Carnet des concours

Home pour personnes âgées à Moutier BE

Extrait du rapport du jury

1^{er} prix: Alain G. Tschumi SA, Bienne, collaborateur: P. Benoit
Maquette

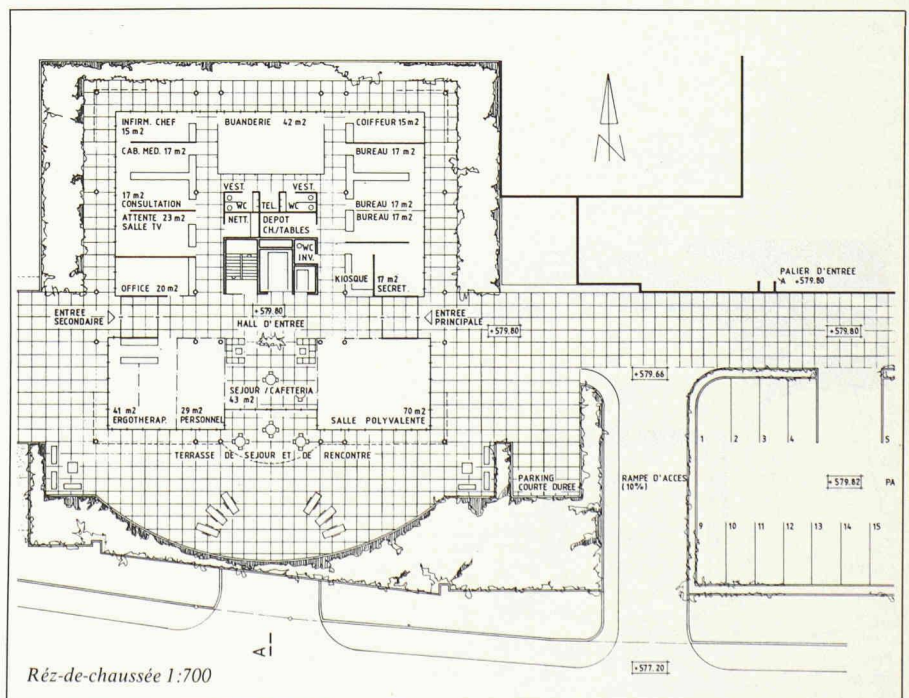
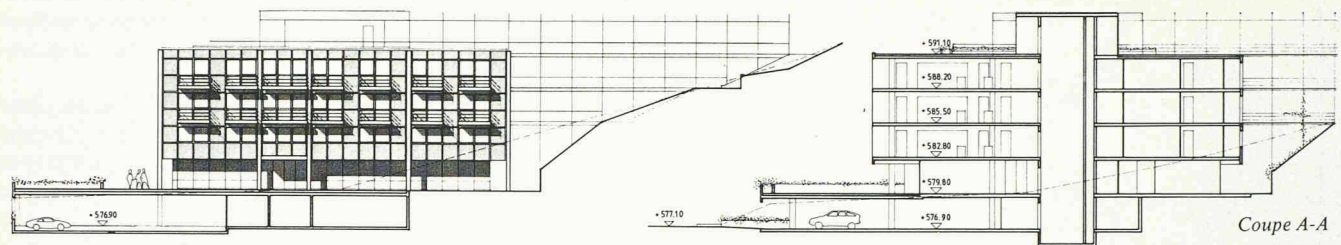
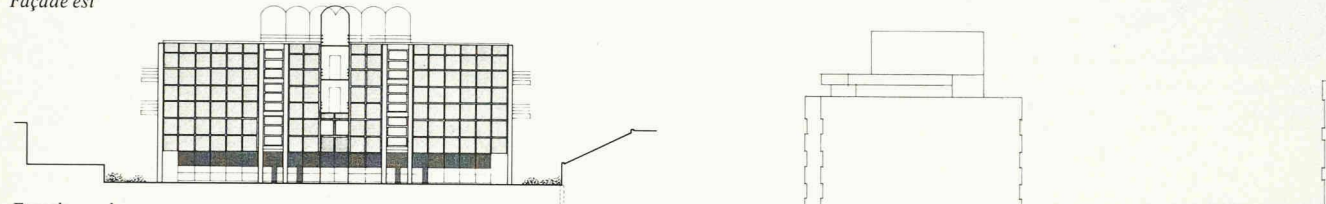
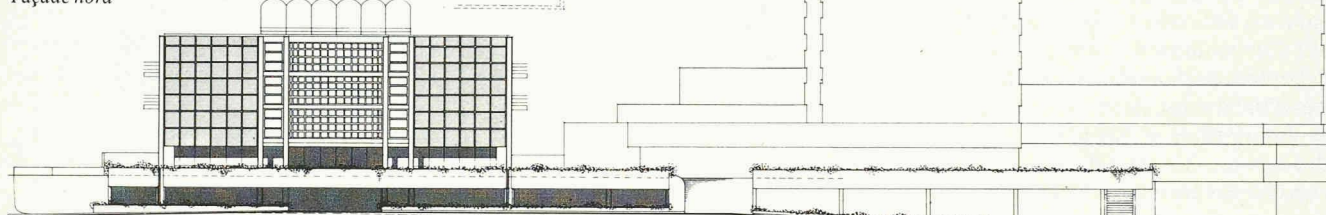
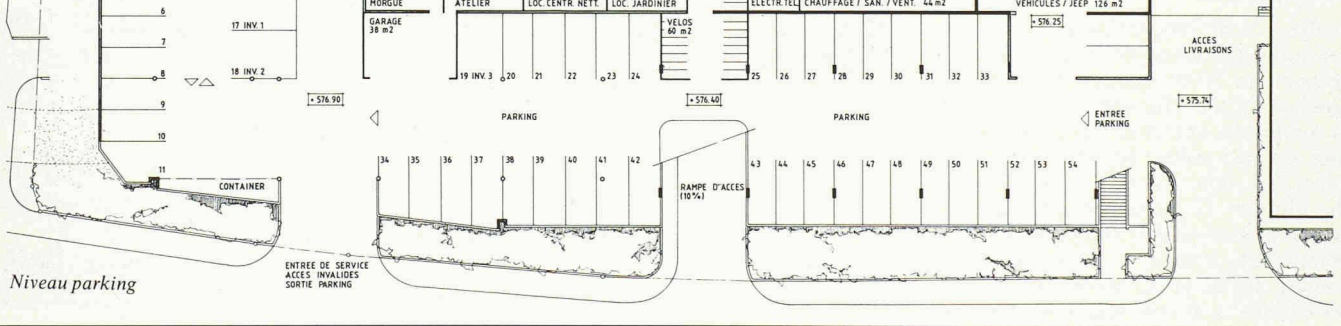
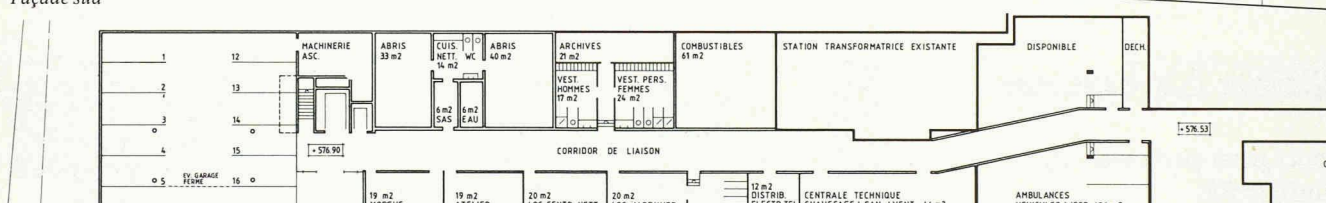
Le projet se compose d'un bâtiment carré, dégagé de la pente et bien proportionné, posé sur une terrasse qui prolonge agréablement celle de l'hôpital. Le volume modeste s'intègre favorablement dans le site. Les accès pour piétons sont bien organisés, l'orientation est aisée. L'accès et le parking des voitures en commun avec l'hôpital est bien résolu. La terrasse commune de l'hôpital et du home crée un

espace de circulation piétonne généreux et agréable. La liaison avec la forêt est possible à chaque étage. Les services généraux et de points d'appui sont concentrés au rez-de-chaussée. L'ensemble est bien organisé, les possibilités de contact avec l'extérieur créent une atmosphère agréable. Les groupes d'habitation et de soins sont répartis sur trois étages. Ils sont bien organisés, les corridors sont courts.

L'espace de séjour ouvert forme un centre d'activité très vivant. L'élargissement des couloirs forme une zone d'accès agréable aux chambres. La conception des chambres avec leurs balcons non protégés ne donne pas satisfaction. La terrasse-jardin accessible et en liaison avec la forêt forme une zone de séjour supplémentaire de valeur. La structure bien étudiée du projet permet une réalisation économique, cependant la démolition partielle de la terrasse-parking de l'hôpital est nécessaire.

L'ensemble du projet a de hautes qualités urbanistiques, architecturales et fonctionnelles, qualités qui ne sont pas aussi manifestes dans la conception des chambres des pensionnaires.
